Affinamento depurativo a valle del depuratore in Comune di Merone (CO)

PERIZIA DI VARIANTE N.02

1 - RELAZIONE DI VARIANTE

VARIANTE IN CORSO D'OPERA N.02

Figura 1. Sezione tipo nuovo impianto compatto in sostituzione di quello previsto in progetto.

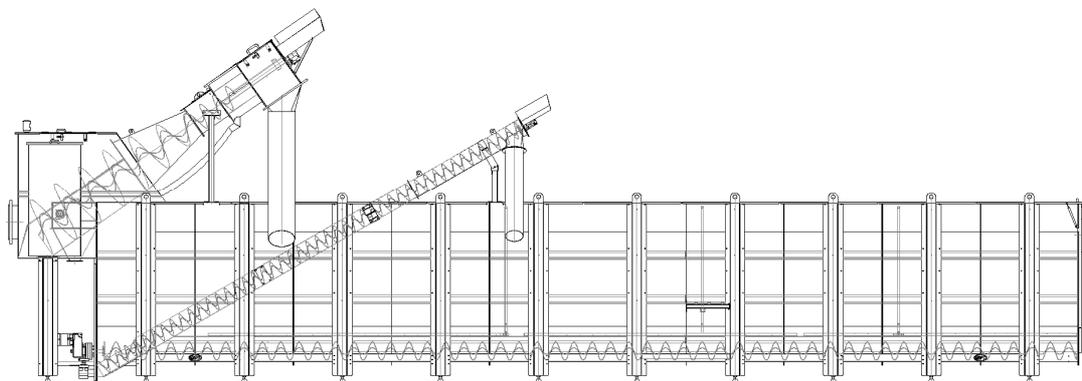
1. Nuovo sistema compatto di grigliatura, dissabbiatura fuori terra in sostituzione di quello precedente

Tali opere saranno sostituite da un unico corpo d'opera costituito dal nuovo impianto combinato con griglia a filtro coclea standard. Il blocco, realizzato interamente fuori terra, sarà posato su una platea di base in cls armato, e sarà realizzato come in precedenza in due linee parallele su cui sarà distribuita la portata in arrivo da trattare (Figura 2).

Il nuovo sistema compatto di grigliatura, dissabbiatura e disoleazione sarà sensibilmente più compatto rispetto a quello di progetto, presentando una lunghezza complessiva fuori terra di circa 15.50 m.

Esso presenterà una minor quantità di parti in movimento, dimostrandosi potenzialmente meno esposto a rischi di manutenzioni straordinarie per guasti; essendo l'impianto quasi completamente fuori terra, la sostituzione delle varie parti sarà più semplice e rapida, potendo contare inoltre su una corsia perimetrale completa che migliorerà l'accessibilità al blocco; infine la presenza di parti elettriche rialzate da terra doterà l'opera di maggior sicurezza da possibili allagamenti non prevedibili.

1. Fornitura e posa di nuovo impianto di grigliatura e successiva dissabbiatura composto da due distinti blocchi paralleli disposto fuori terra in sostituzione dell'impianto interrato previsto in progetto. L'impianto comprenderà le seguenti componenti:

- Filtrococlea FCP - combinata per la separazione e la compattazione dei solidi presenti nei reflui provenienti dalla linea DN630 in arrivo da monte. Essa è composta da vaglio di carico, in lamiera trapezoidale, da una zona di trasporto con sezione a U, da una zona di carico con compattatore e da un motore con riduttore;

- Impianto compatto VSD per rimozione e lavaggio sabbie, in grado di effettuare sia la rimozione e il lavaggio sabbie che la disoleatura e digrassatura. Il refluo, immesso nella macchina a valle del passaggio in filtro coclea di grigliatura, decanterà in vasca; le sabbie saranno quindi rimosse da un sistema di coclee, mentre gli eventuali grassi e oli superficiali saranno rimossi dal sistema di disoleatura funzionante con in flussaggio di aria.

Figura 1. Sezione tipo nuovo impianto compatto in sostituzione di quello previsto in progetto.

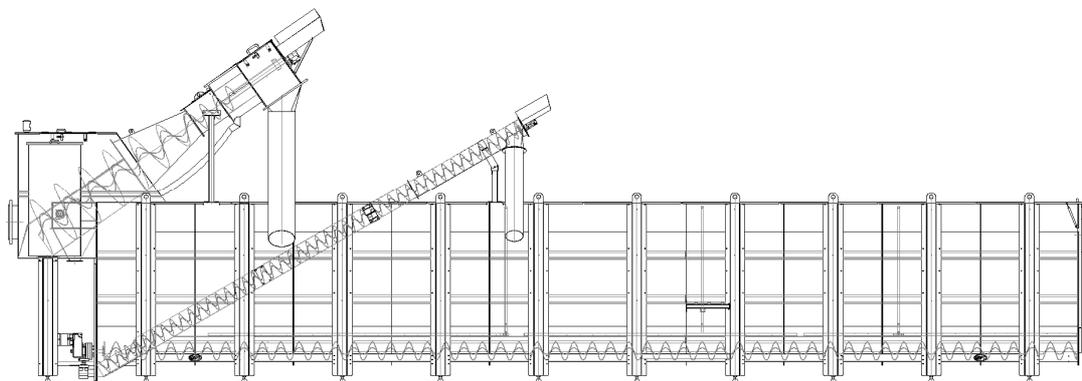
Tali opere saranno sostituite da un unico corpo d'opera costituito dal nuovo impianto combinato con griglia a filtro coclea standard. Il blocco, realizzato interamente fuori terra, sarà posato su una platea di base in cls armato, e sarà realizzato come in precedenza in due linee parallele su cui sarà distribuita la portata in arrivo da trattare (Figura 2).
